NOTA N°: 199 /2014

Me dirijo a Ud., a efectos de elevar lo actuado por el Consejo de Planeamiento Urbano (Co.P.U.), en sesión ordinaria de fecha 31 de julio de 2014, en el marco del expediente DU-6304-2014: "F-2-7: BASANTA/GONZALEZ s/retiros".

Ref.: F-02-07 – DU 6304/2014
Propiedad: Basanta/Gonzalez.

INFORME Dpto. E. y N. N° 42/14.-

PLANTA BAJA esc. 1:100

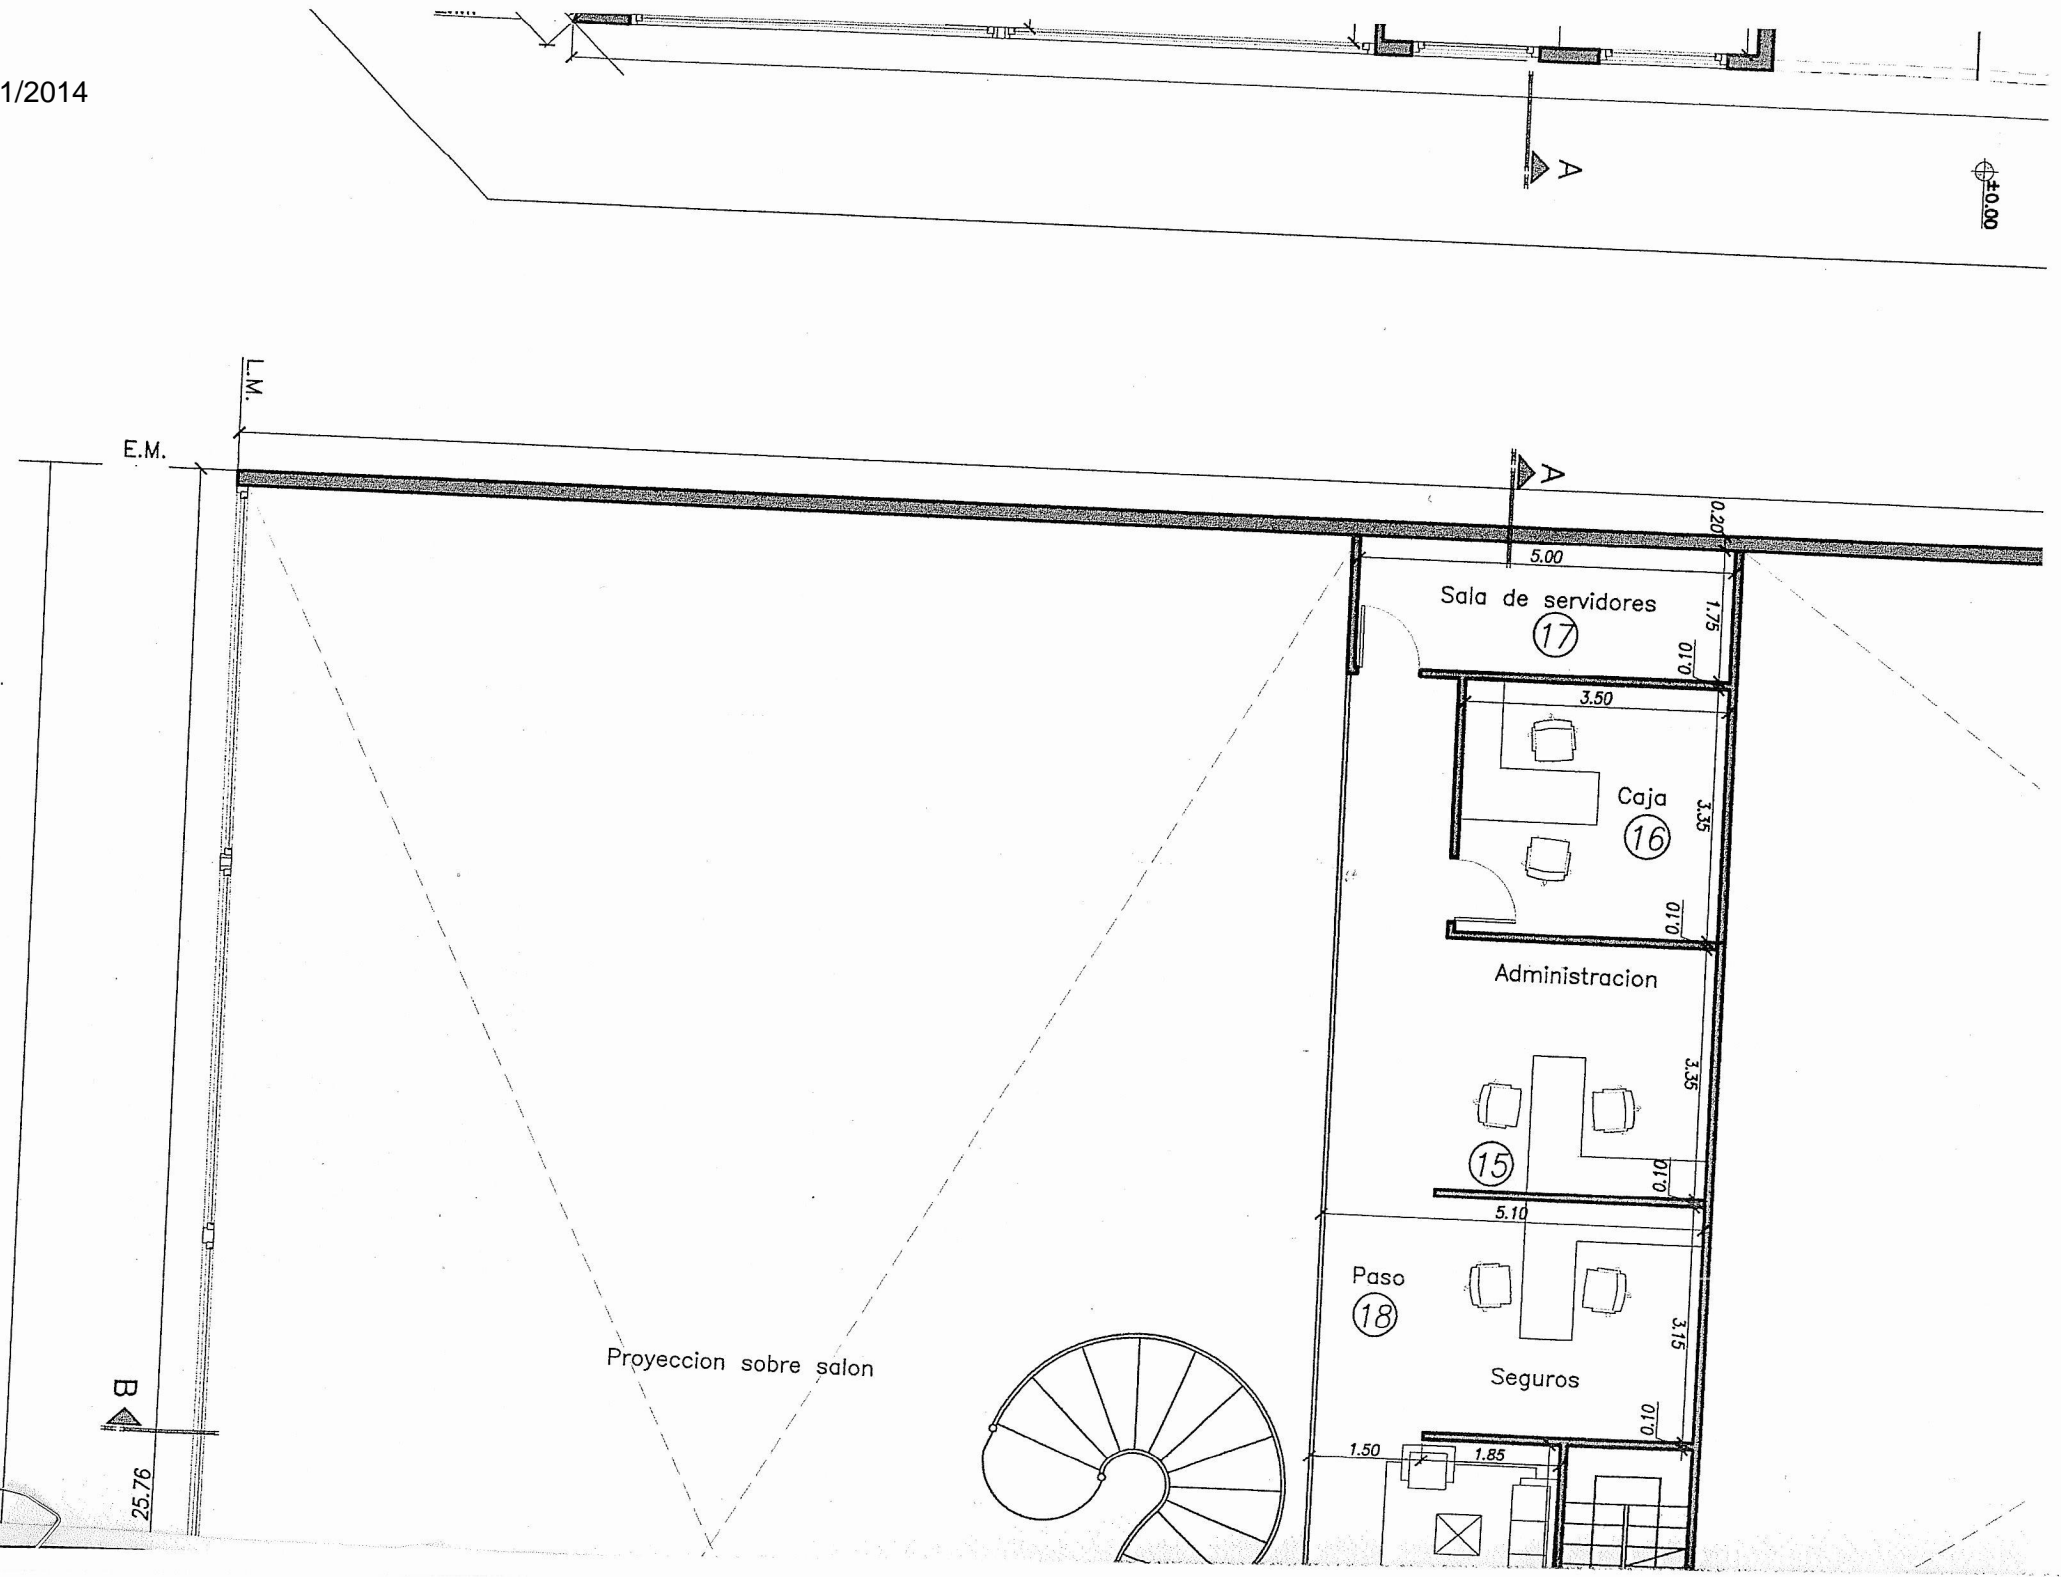
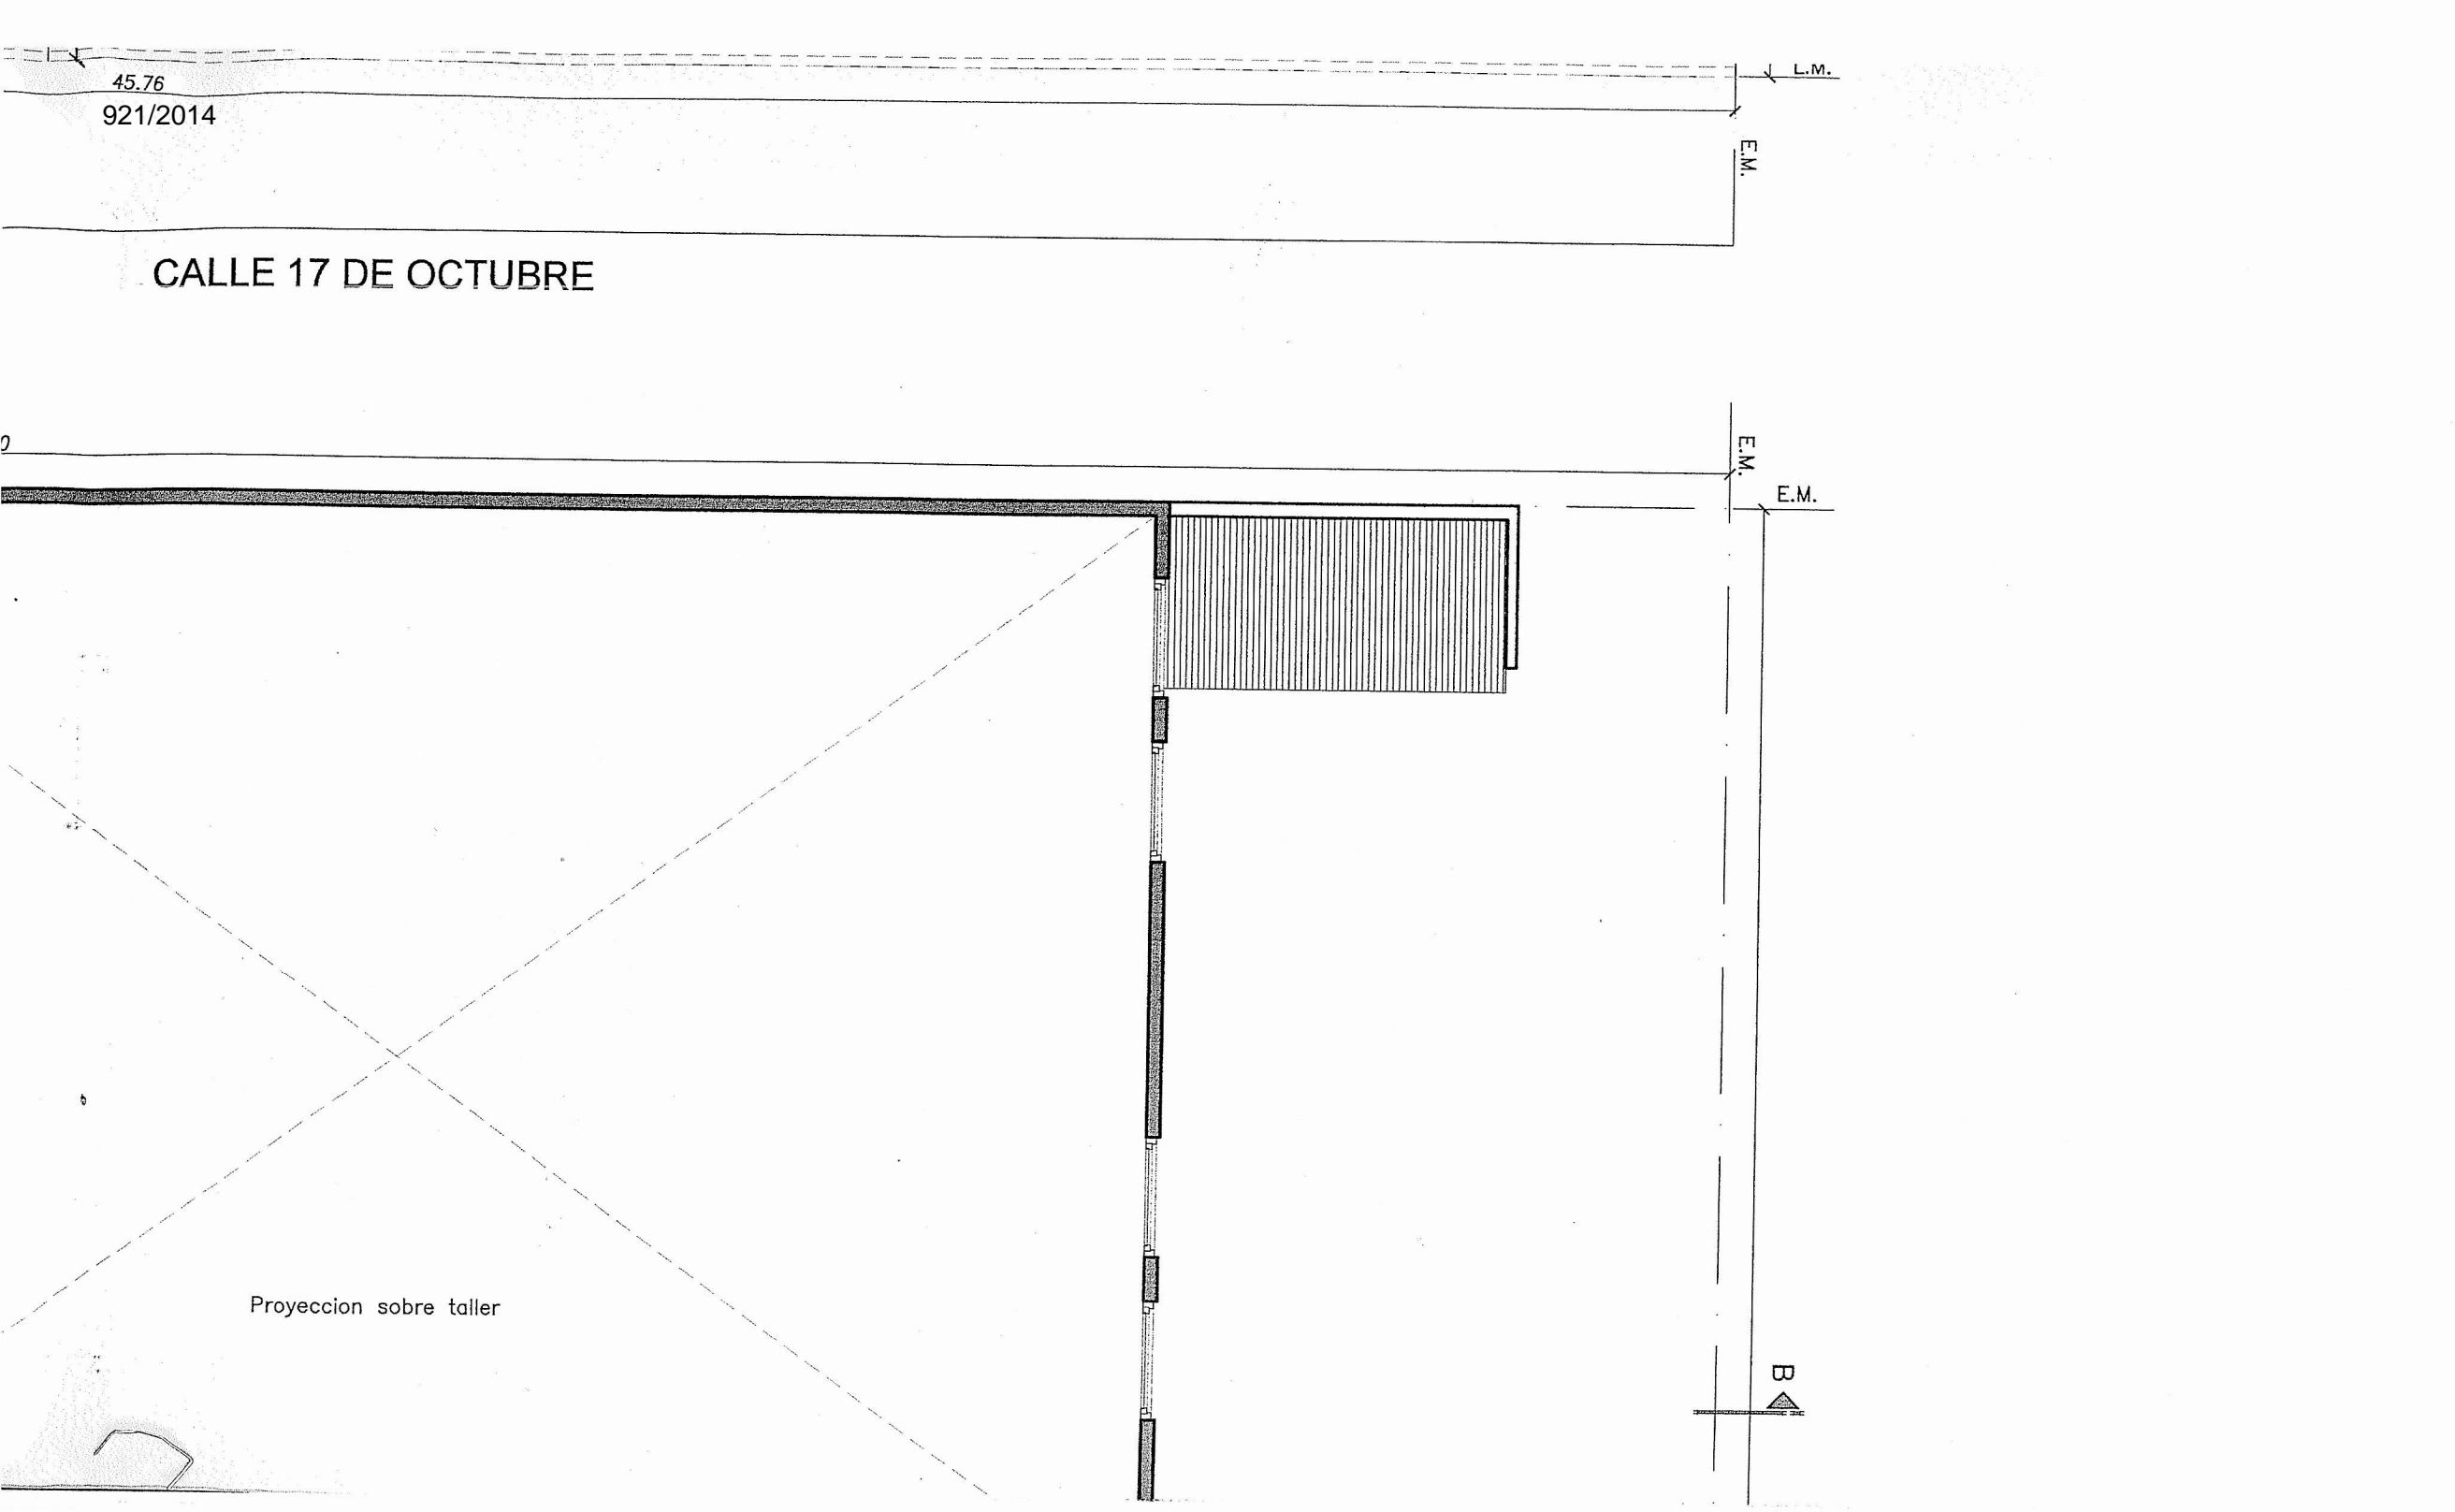
Se trata de un expediente de obra nueva que presenta el profesional para la ejecución de un local comercial con uso ya definido (planos obrantes en folio N° 06), concesionaria de vehículos medianos y grandes, y donde los retiros laterales y frontales impedirían el correcto desarrollo de su proyecto.

Habiéndose verificado que la propuesta no excede en FOS (0.75) y el FOT (0.98) de ambas zonificaciones, que la ocupación de los retiros frontal y lateral según proyecto no interfiere con el libre desplazamiento de los vehículos en el área, que además sobre la Av. Perito Moreno se ejecutaran colectoras laterales que expandirán el espacio de estacionamiento sobre vía pública y que sobre la calle secundaria se proyectan seis (6) espacios con destino de estacionamiento público. Este departamento no encuentra objeciones al pedido realizado por el profesional y recomienda dar lugar al pedido de excepción por este. Exceptuando a la obra del cumplimiento de los retiros normados en el Artículo VII.1.2.3.2 del CPU (referidos a la zonificación MI: Mixto Industrial) y autorizando los retiros establecidos en el Artículo VII.1.2.2.3 (referidos a la zonificación CO: Corredor Comercial) siempre y cuando se mantenga el uso de local comercial dados los antecedentes ya obrantes en la zona.

ARTICULO 1º: EXCEPTUASE el cumplimiento de los retiros establecidos en el Artículo VII.1.2.3.2 del Código de Planeamiento Urbano de la ciudad de Ushuaia, autorizándose los retiros establecidos en el Artículo VII.1.2.2.3 a la obra ubicada en el predio identificada según catastro como Parcela 07, Macizo 02, Sección F del ejido urbano de la ciudad de Ushuaia.
